－ 改善箇所説明図 －

基準不適合発生箇所

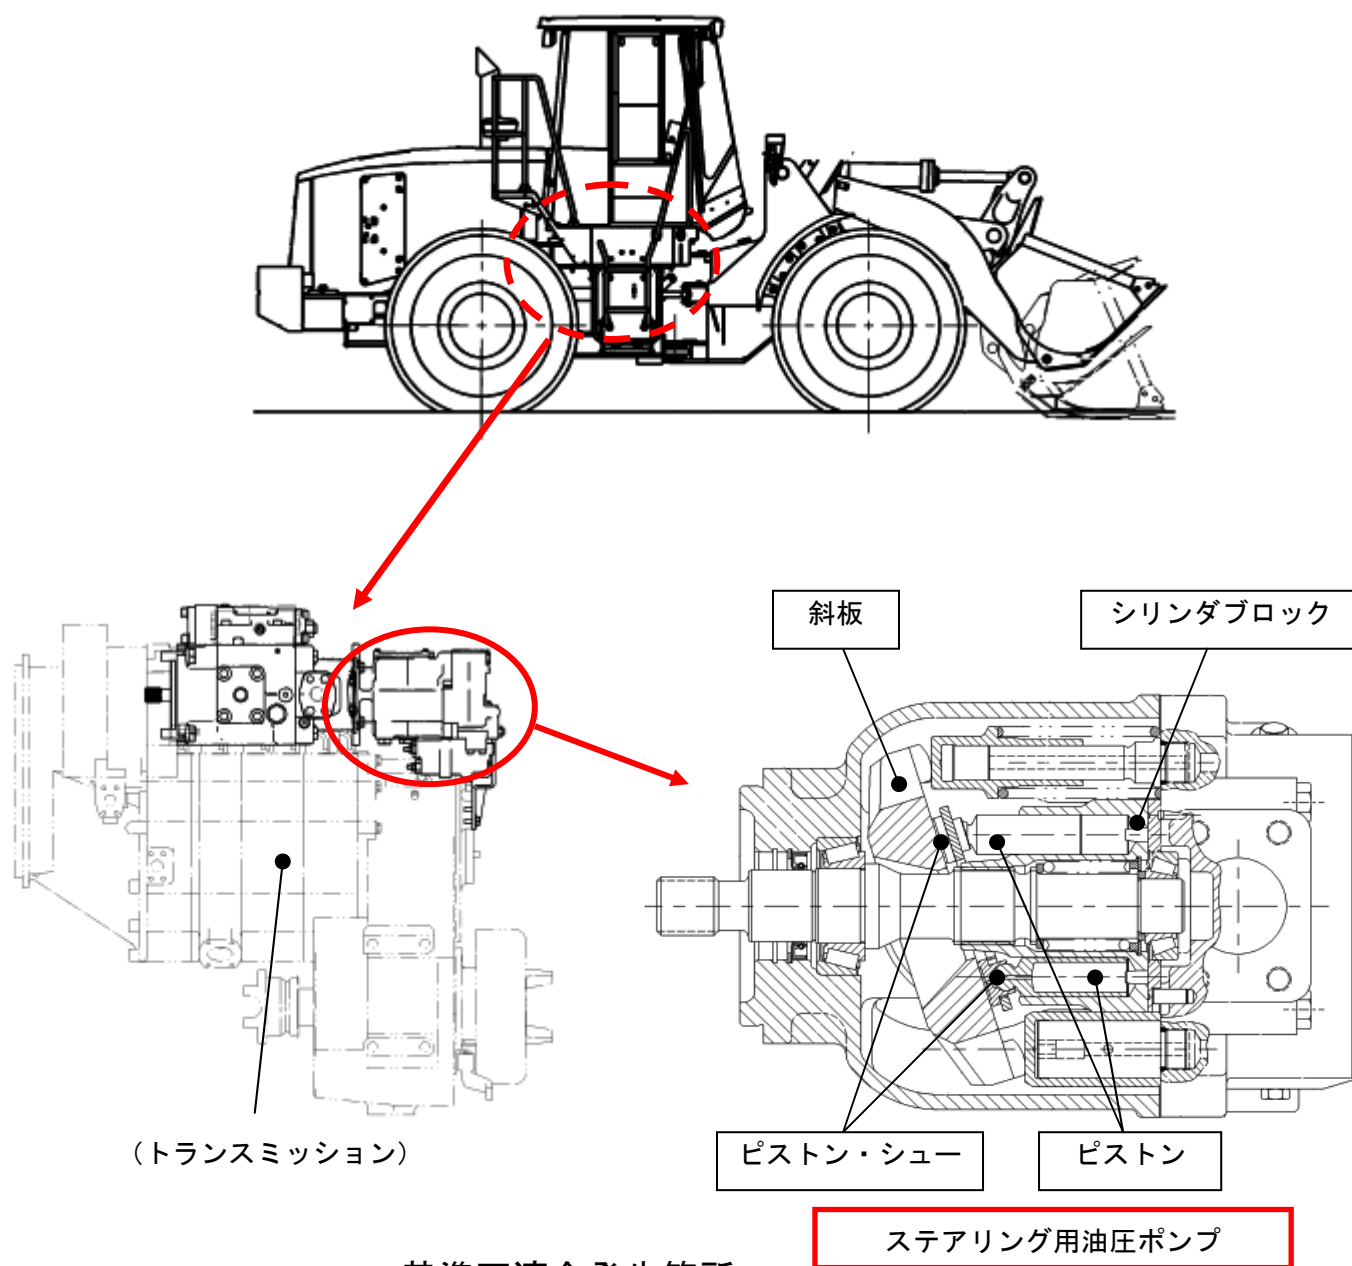
□は交換する部品を示す。

ステアリング用油圧ポンプにおいて、作動油の吐出量を調整する斜板が、熱処理不良により表面硬度が低くなっているものがある。そのため、そのままの状態で使用を続けると、斜板の表面が過剰に摩耗し、斜板にできた摩耗痕にピストン・シューが噛み込み、油圧ポンプの作動が停止して操舵ができなくなる。

全車両、ステアリング用油圧ポンプを良品に交換する。
